**AVIS RELATIF À LA PROTECTION
CONTRE LES EVENTUELS EFFETS NOCIFS ET NUISANCES
PROVOQUÉS PAR LES RAYONNEMENTS NON IONISANTS
GÉNÉRÉS PAR DES ANTENNES ÉMETTRICES STATIONNAIRES**

Commune : LIEGE - Exploitant : PROXIMUS

Référence exploitant : 41CAT_01

Rapport n° 2041 / 2024

Figure 1 : Vue en plan des lieux de séjour et des points de contrôle

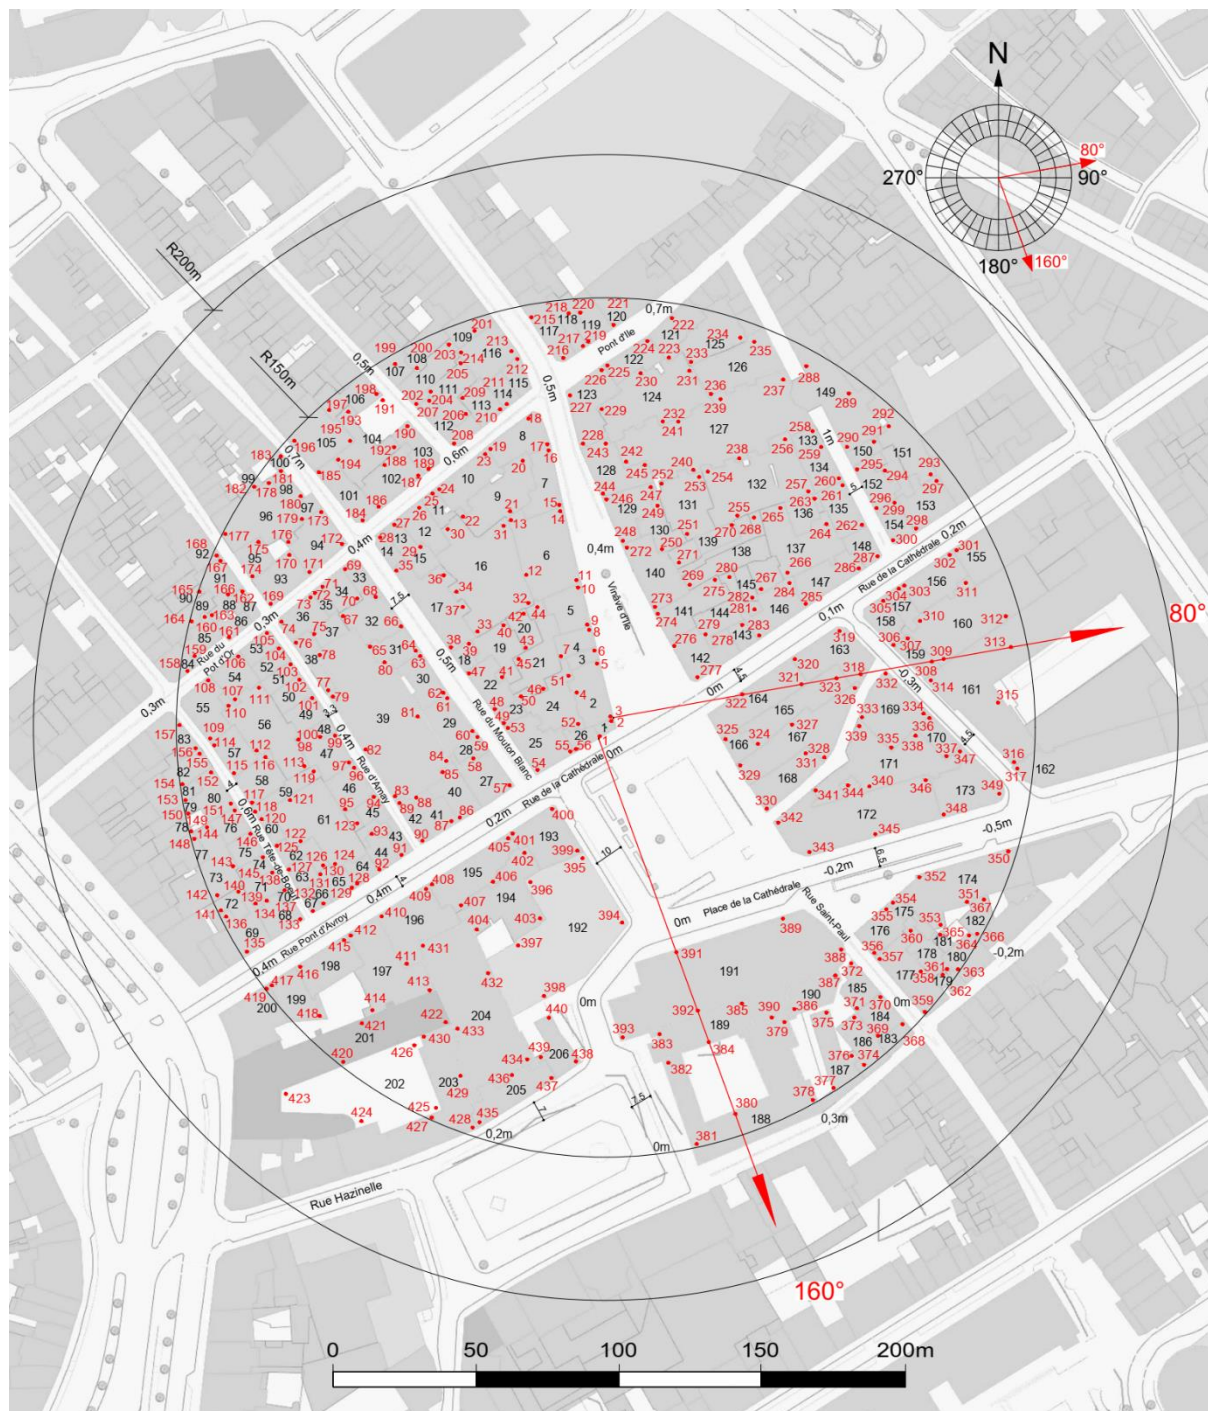
Les fréquences d'émission, la puissance rayonnée par chacune des antennes et leur gain permettent de déterminer le rayon de la zone à analyser. Tout dépassement de la limite par installation est exclu en dehors de cette zone. Le tableau 2 reprend les 35 LS² pour lesquels l'indice d'exposition est le plus élevé. Les différentes colonnes indiquent :

- le numéro du point de contrôle repris sur un des plans de la figure 1;
- le numéro du LS dans lequel se trouve le point de contrôle de la 1^{ère} colonne ;
- l'atténuation d'obstacle prise en compte pour le calcul de l'indice d'exposition dans le LS ;
- le résultat du calcul de l'indice d'exposition.

En ce qui concerne les antennes de l'installation mentionnées dans le tableau 1, la distance maximale à laquelle la limite pourrait être atteinte, à l'extérieur, est égale à 9,1 m. S'il n'y a pas de LS à une distance inférieure, les antennes respectent forcément la limite d'immission.

Dans le cas des LS situés à l'intérieur des bâtiments, une atténuation d'obstacle est prise en compte et il en résulte que la distance maximale à laquelle la limite pourrait être atteinte se réduit à 6,4 m.

Figure 2 : Vue en plan des installations d'antennes dans un rayon de 300 mètres autour de l'installation faisant l'objet de la demande d'avis

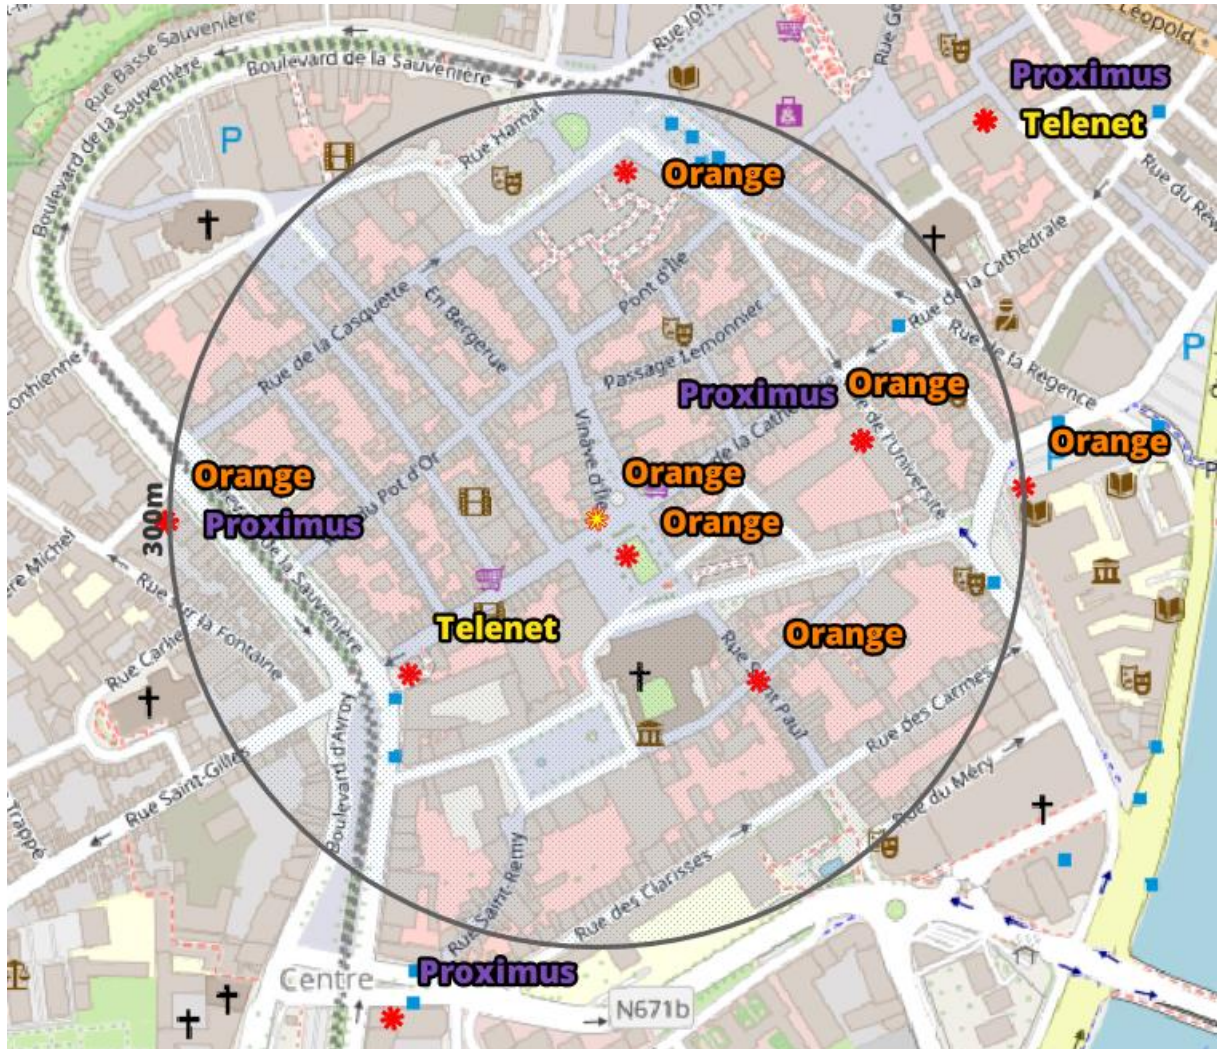
Le plan en projection verticale de la figure 2 indique la localisation des installations d'antennes émettrices stationnaires visées par le décret et situées dans un rayon de 300 mètres autour de l'installation référencée dans le paragraphe 2 et localisée au centre du cercle. Les données de localisation de ces antennes et les avis correspondant sont accessibles via le cadastre en ligne des antennes émettrices stationnaires⁶. Les installations prises en compte dans l'évaluation du respect de la limite cumulative sont les installations d'antennes émettrices déclarées en service par l'exploitant à la date du présent avis, à l'exception de l'installation référencée dans le paragraphe 2 et éventuellement d'autres installations ayant fait l'objet d'une demande d'avis à la même date et qui sont situées à l'intérieur de la zone de 300 mètres de rayon.

- il y a au plus 4 installations d'antennes émettrices stationnaires présentes dans la zone d'évaluation de 300 mètres de rayon représentée dans la figure 2, y inclus l'installation référencée dans le paragraphe 2 : la limite cumulative définie à l'article 4, §2 du décret est nécessairement respectée dans les lieux de séjour à l'intérieur de la zone d'évaluation de 300 mètres de rayon ;

- b) il y a exactement 5 installations d'antennes émettrices stationnaires présentes dans la zone d'évaluation de 300 mètres de rayon représentée dans la figure 2, y inclus l'installation référencée dans le paragraphe 2 et il existe, pour 3 ou 4 de ces installations, un avis attestant le respect de la limite abrogée de 3 V/m : la limite cumulative définie à l'article 4, §2 du décret est nécessairement respectée dans les lieux de séjour à l'intérieur de la zone d'évaluation de 300 mètres de rayon ;

- c) dans tous les autres cas, il a été vérifié que la limite cumulative définie à l'article 4, §2 du décret n'est pas dépassée dans les lieux de séjour sur base du nombre d'installations localisées dans la zone d'évaluation de 300 mètres de rayon représentée dans la figure 2, de leur localisation ainsi que des données inscrites dans la figure 1 et au paragraphe 4 du présent avis et dans les avis attestant le respect de la limite par installation ou de la limite abrogée de 3 V/m relatifs aux autres installations reprises dans la figure 2.

Compte tenu des considérations ci-dessus, il apparaît que l'intensité du rayonnement électromagnétique généré, dans les lieux de séjour situés dans un rayon de 300 mètres autour de l'installation référencée dans le paragraphe 2, par l'ensemble des antennes émettrices stationnaires de l'ensemble des exploitants du même site d'antennes émettrices stationnaires respecte la limite fixée à l'article 4, § 2 du décret.
